INFORME DE CONTROL ESPECÍFICO  
N° 085-2023-2-0401-SCE

SERVICIO DE CONTROL ESPECÍFICO A HECHOS CON  
PRESUNTA IRREGULARIDAD A LA MUNICIPALIDAD  
PROVINCIAL DE HUÁNUCO

“EJECUCIÓN DE OBRA: INSTALACIÓN DE AGUA  
POTABLE, ALCANTARILLADO Y LETRINAS DEL C.P. DE  
SANTO DOMINGO DE NAUYAN, DISTRITO DE HUÁNUCO,  
PROVINCIA DE HUÁNUCO – HUÁNUCO”

**Imagen n.º 29**  
Detalle de pasos aéreos n.ºs 4 y 5

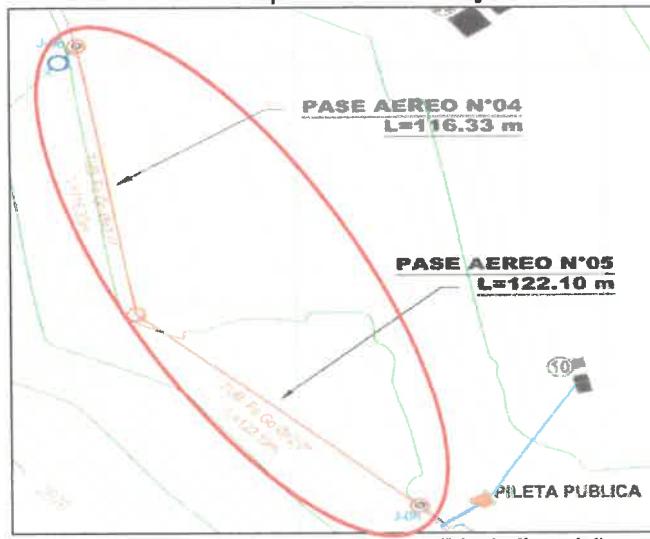
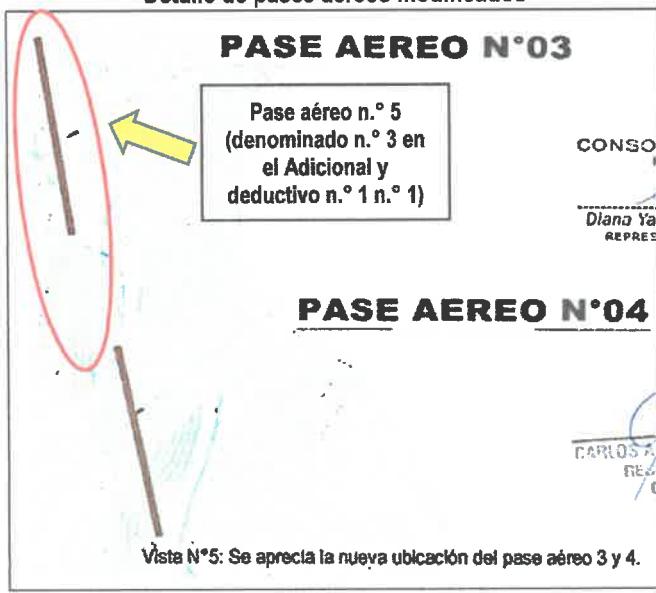
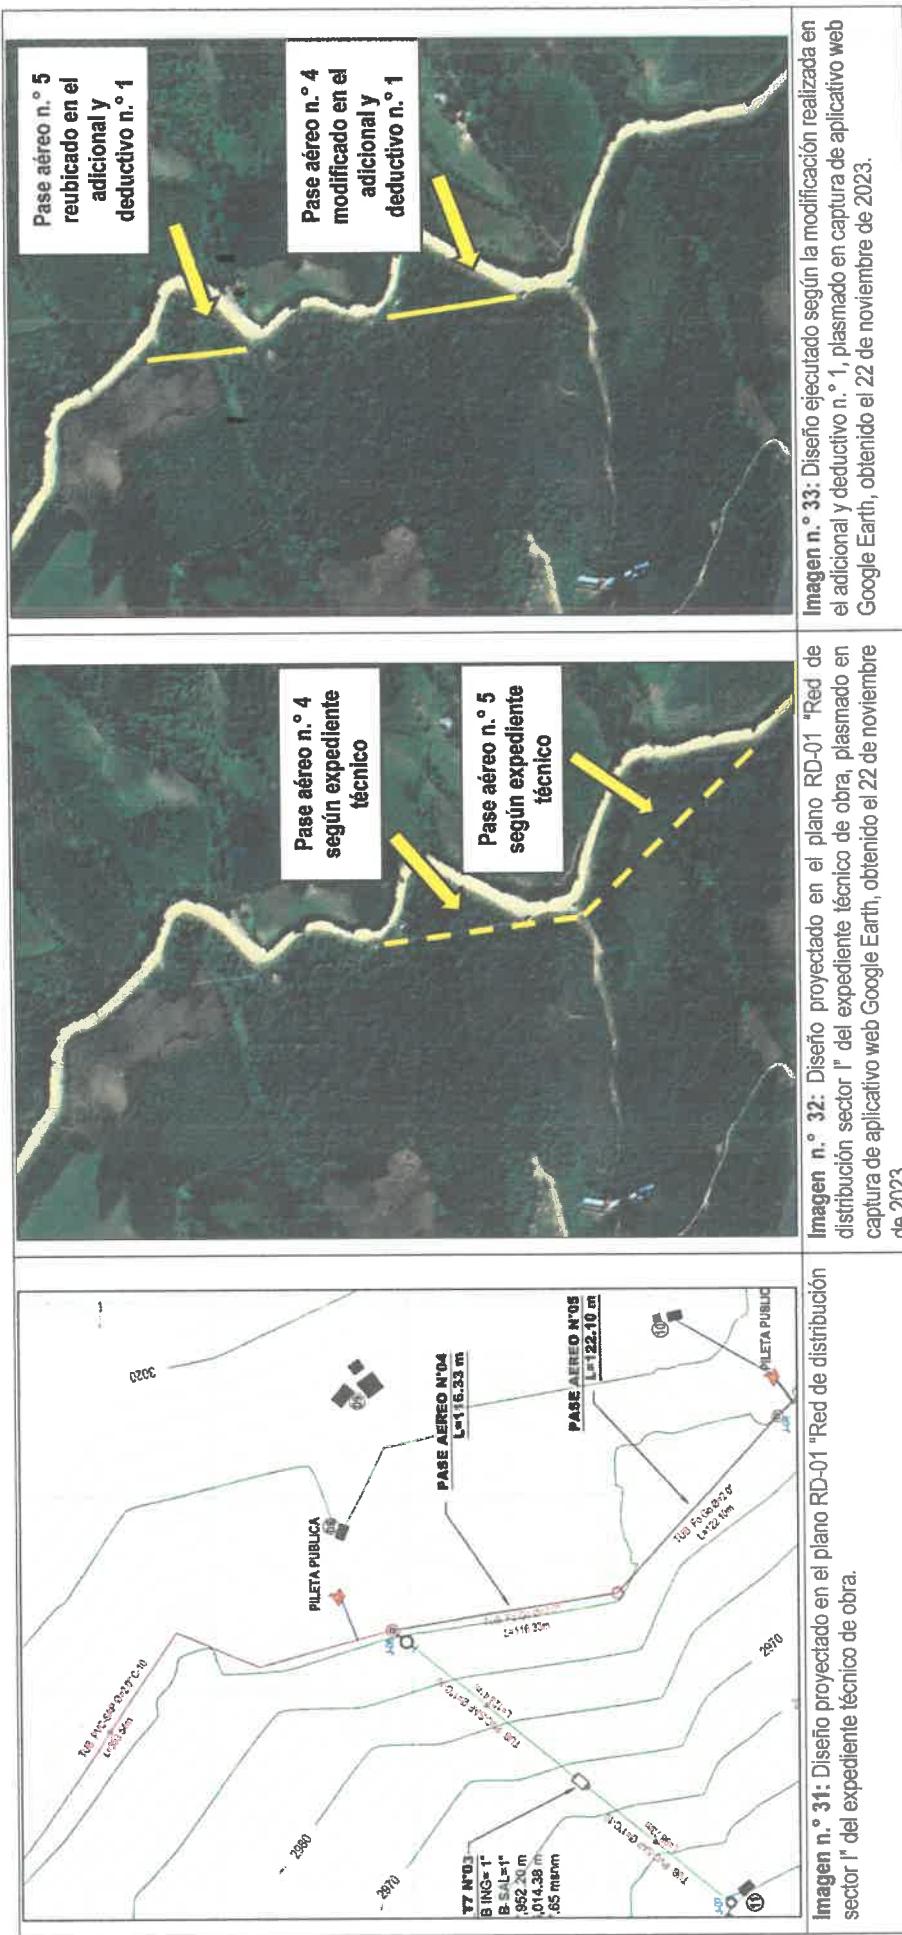
De la imagen anterior, se advierte que el plano RD-01 del expediente técnico, contempló la ejecución de los pasos aéreos n.ºs 4 y 5 de forma continua, con longitudes de 116.33 y 122.10 metros, respectivamente.

Primera parte del plano PC-01 (de izquierda a derecha), donde no se advierte distribución de cámaras rompe presión, ni cámaras para válvulas o purga

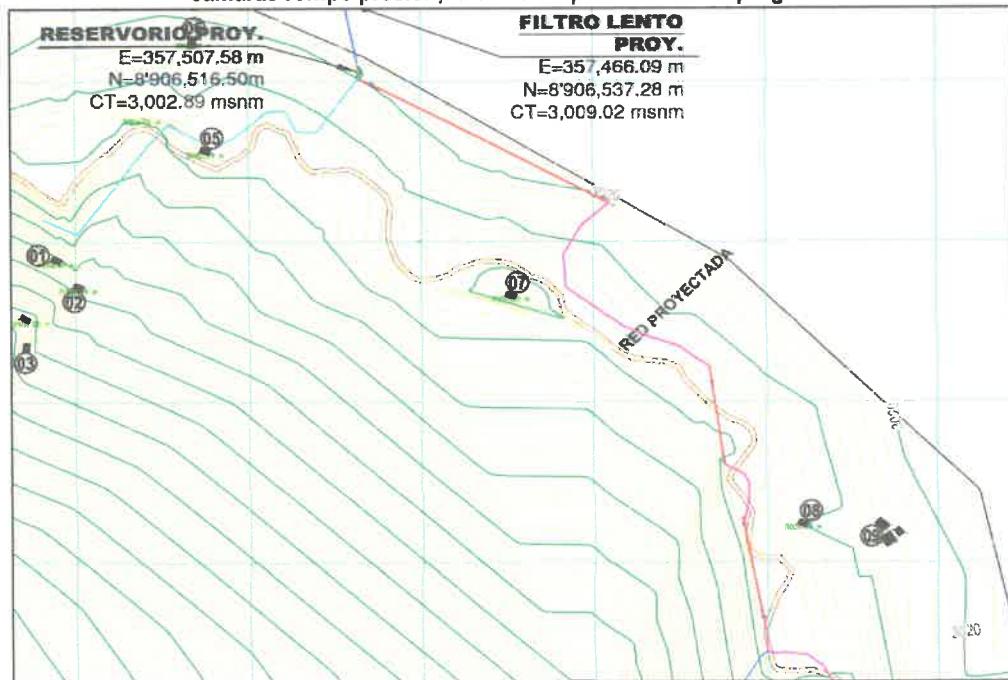
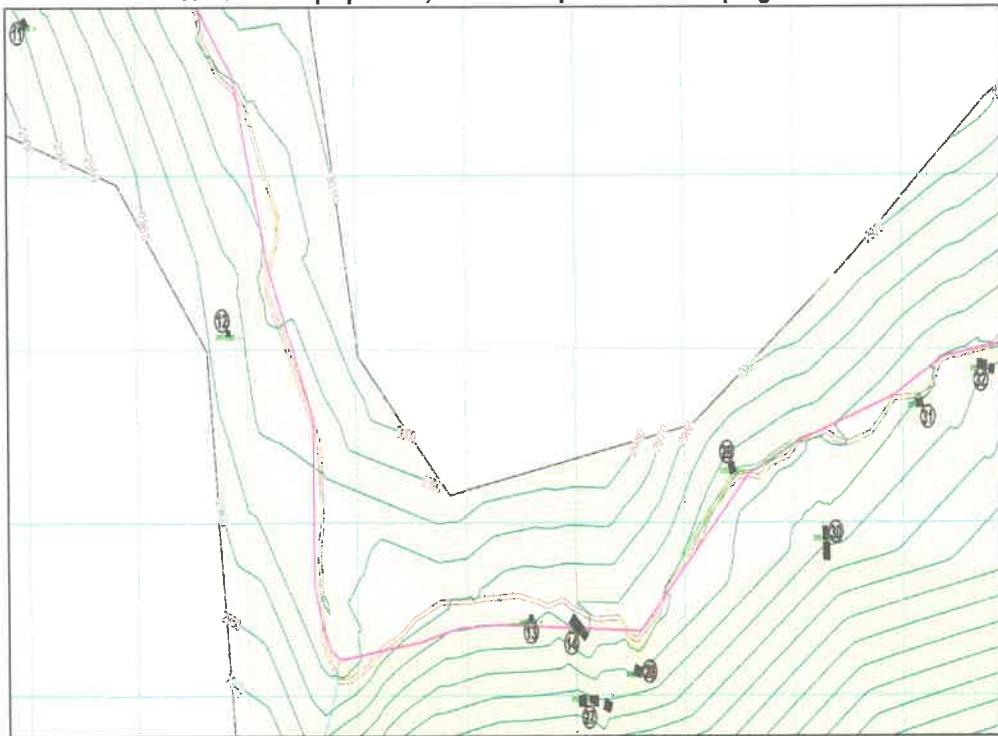
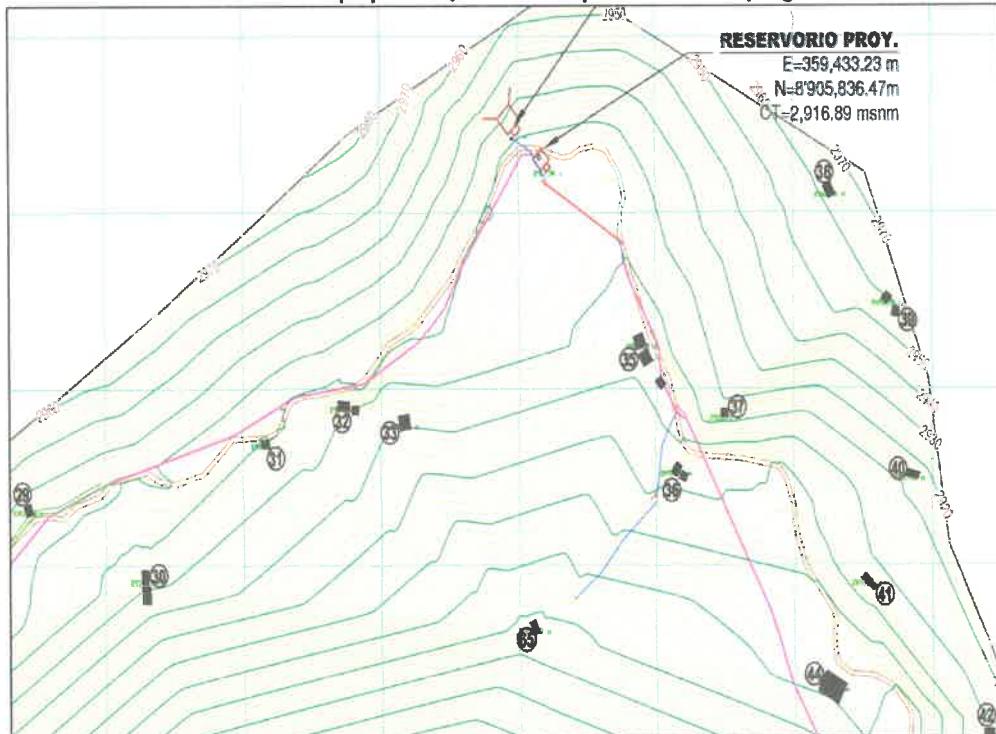
De las imágenes anteriores, se evidencia que el único plano de redes de distribución de agua potable (Plano PC-01 Plano Clave), considerado en el adicional y deductivo n.º 1, no incluyó la información o detalle necesario para poder ejecutar las cámaras rompe presión, así como, las cámaras para válvulas y purga.

**Imágenes n.º 39 y 40**  
**Plano de expediente técnico primigenio vs. Plano de adicional y deductivo n.º 1**

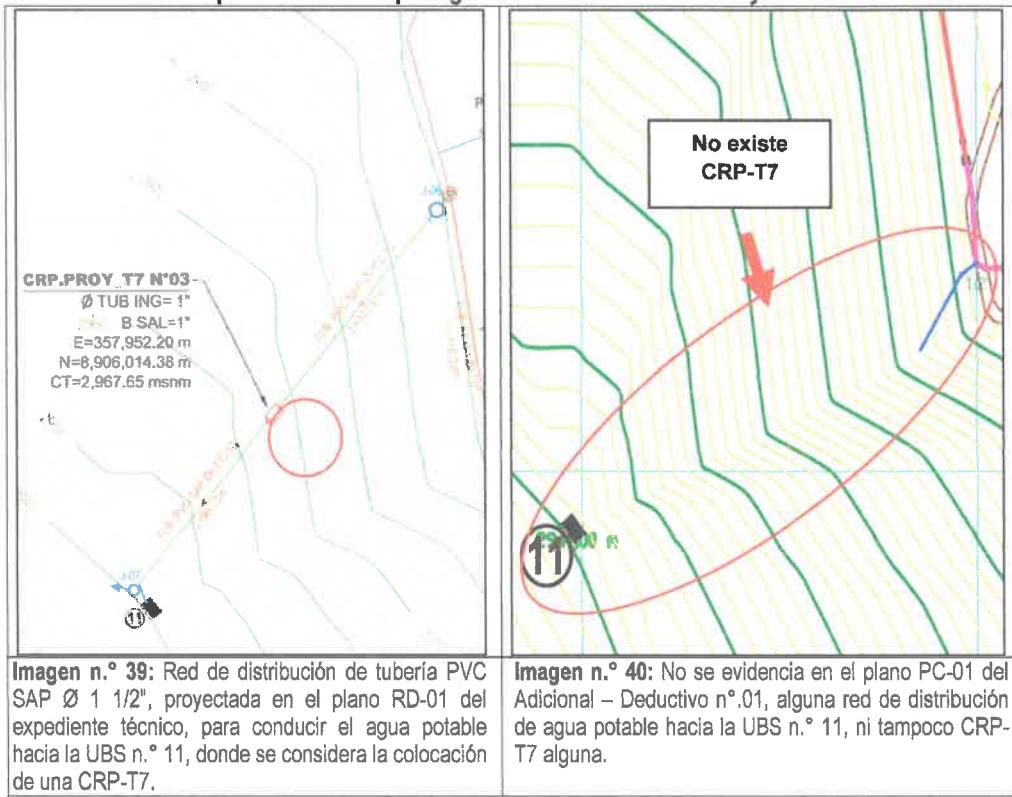
De las imágenes precedentes, se advierte que el plano PC-01 del adicional y deductivo n.º 1, no consideró la ejecución de la cámara rompe presión tipo 7 (CRP-T7), no evidenciándose, además, sustento alguno sobre la deducción de este elemento necesario para la regulación de la presión en las tuberías a lo largo del tramo, lo cual altera la distribución del agua potable hacia la vivienda beneficiaria del proyecto.

Imagen n.º 42: Red de distribución de tubería PVC SAP Ø 2", proyectada en el plano RD-01 del expediente técnico, para conducir el agua potable desde el reservorio hacia las viviendas n.ºs 1, 2 y 3.

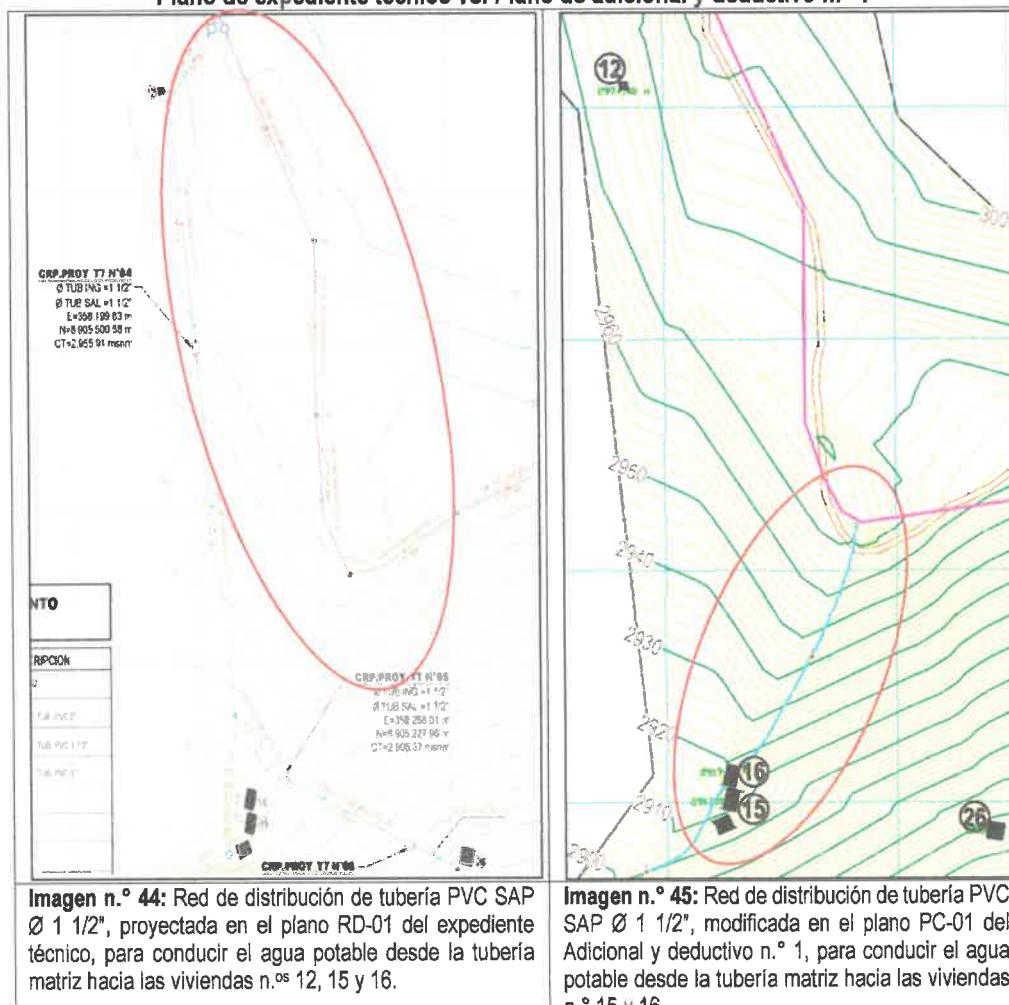
El plano PC-01 Plano clave del adicional y deductivo n.º 1, modificó la red de distribución primigenia que fue considerada en el expediente técnico, puesto que, varió el trazo lineal por un trazo ondulado y paralelo a la carretera, así como, modificó el diámetro de la tubería PVC SAP Ø 2" C-10 por tubería PVC SAP Ø 1 1/2" C-10, según se muestran en las imágenes siguientes:

Cabe precisar que, dicha disminución de sección de la tubería PVC SAP Ø 2" C-10 no fue considerada dentro de la estructura del presupuesto del deductivo vinculante, es decir, no se disminuyó el costo de su ejecución, únicamente se consideró en el adicional de obra el incremento de tubería PVC SAP Ø 1 1/2" C-10.

Imagenes n.<sup>o</sup>s 46 y 47  
**Plano de expediente técnico vs. Plano de adicional y deductivo n.<sup>o</sup> 1**

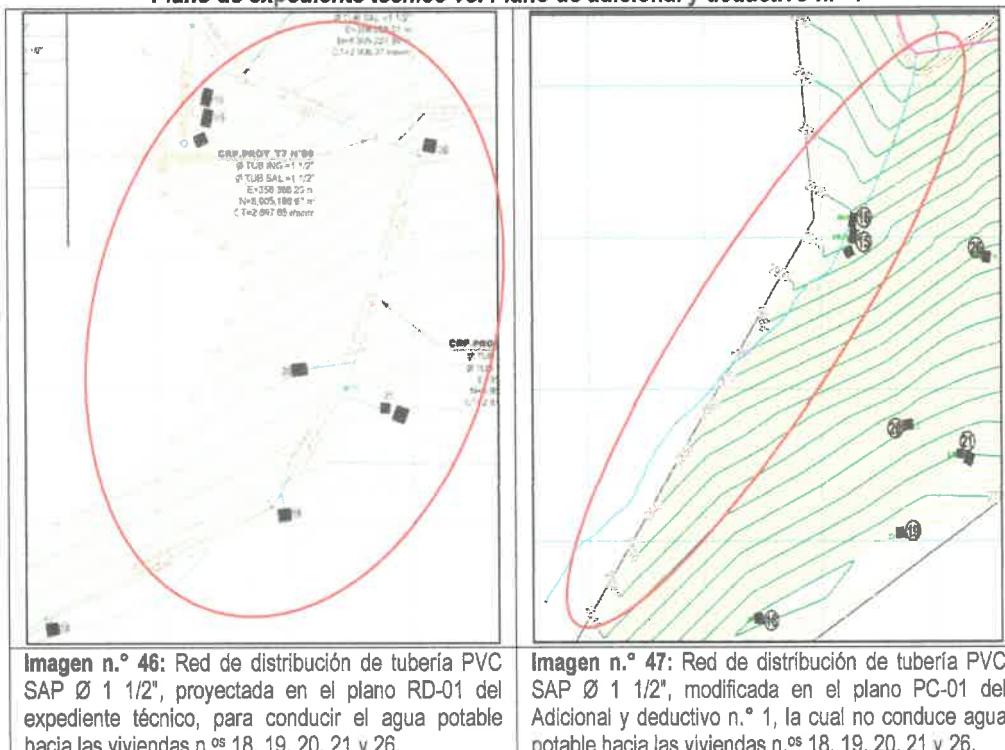
Como se evidencia en las imágenes anteriores, el plano PC-01 Plano clave del adicional y deductivo n.<sup>o</sup> 1, no consideró ningún tipo de red de agua potable a abastecer a las viviendas n.<sup>o</sup>s 18, 19, 20, 21 y 26, pese a haberse modificado el diseño de la red inicial que las abastecería.
